Ayuntamiento de Aranda de Duero

Numero: 2020/00004659X EXP.: 1082/2012 Aprobación de la adaptación y revisión del Plan General de Ordenación Urbana

El presente informe expone una relación de las **modificaciones introducidas** en la Revisión y Adaptación del PGOU de Aranda de Duero, de fecha marzo de 2023, en respuesta a subsanar:

Art. 107. Ático

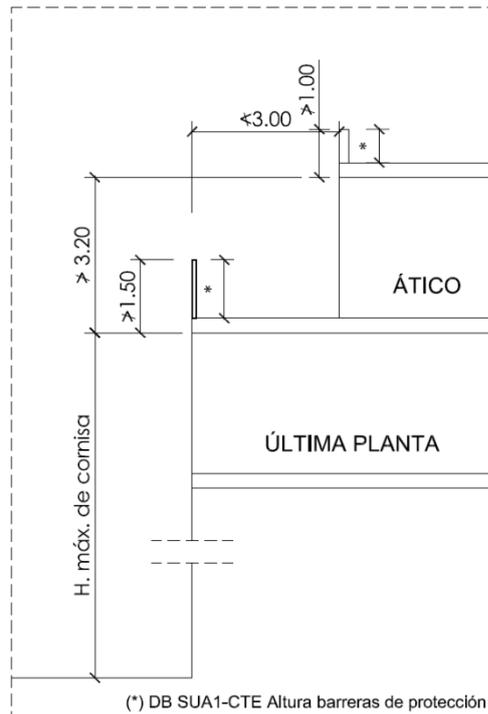
Donde ponía:

La cubierta del ático será necesariamente plana.

Pone:

La cubierta del ático será necesariamente plana, pudiendo ser inclinada con una pendiente máxima del 10% oculta por el peto.

Artículo 108. Aprovechamiento bajo cubierta

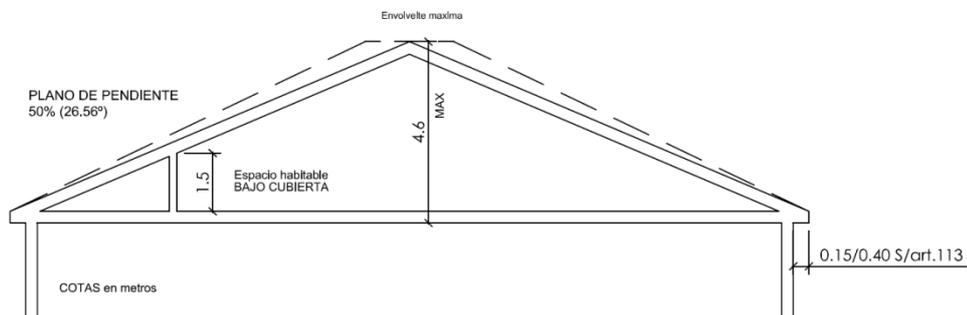
Se corrige el *esquema de bajo cubierta* añadiendo el alero/cornisa, por existir contradicción con el esquema del artículo 112.

Art. 109. Altura de la edificación

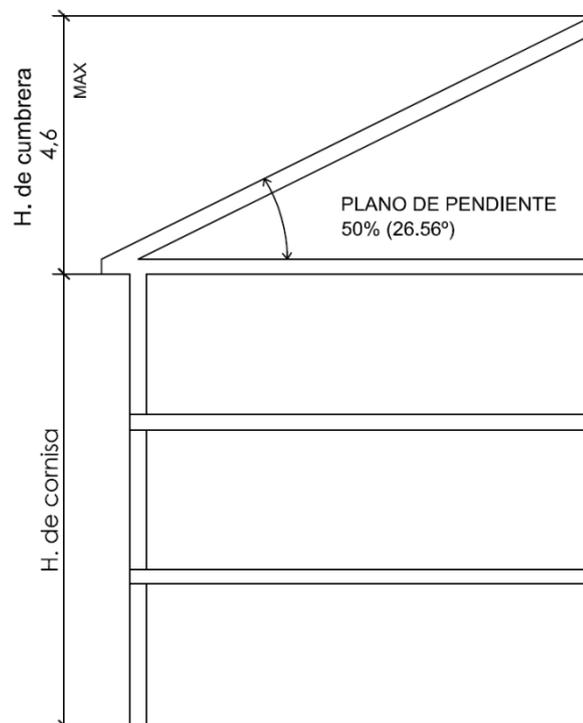
Se corrige el esquema añadiendo el alero/cornisa, por existir contradicción con el esquema del artículo 112.

Art. 112. Construcciones permitidas por encima de la altura máxima de cornisa del edificio proyectado

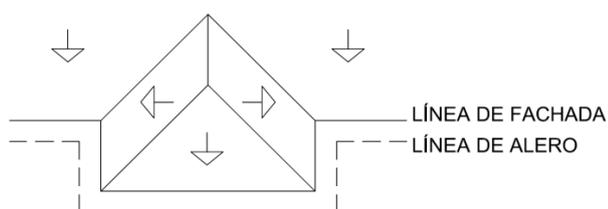
Corrección referencia de medida de la cubierta inclinada, para evitar contradicción con el esquema de sección de este mismo artículo.

Donde ponía:

Cubierta o vertiente del tejado con una pendiente uniforme máxima del cincuenta por ciento (26,56°) medida a partir de la intersección de la cara superior del forjado de la última planta con los planos de fachada (exterior y posterior), hasta una altura máxima de 4,60 m en la cumbre, medida desde la altura máxima de cornisa del edificio.

Cubierta o vertiente del tejado con una pendiente uniforme máxima del cincuenta por ciento (26,56°) medida a partir de la intersección de la cara superior del forjado de la última planta con el plano vertical del saliente de cornisa/alero resultante de aplicar el artículo 113 (en fachada exterior y posterior sin contar con cuerpos volados y terrazas) hasta una altura máxima de 4,60 m en la cumbre, medida desde la altura máxima de cornisa del edificio.
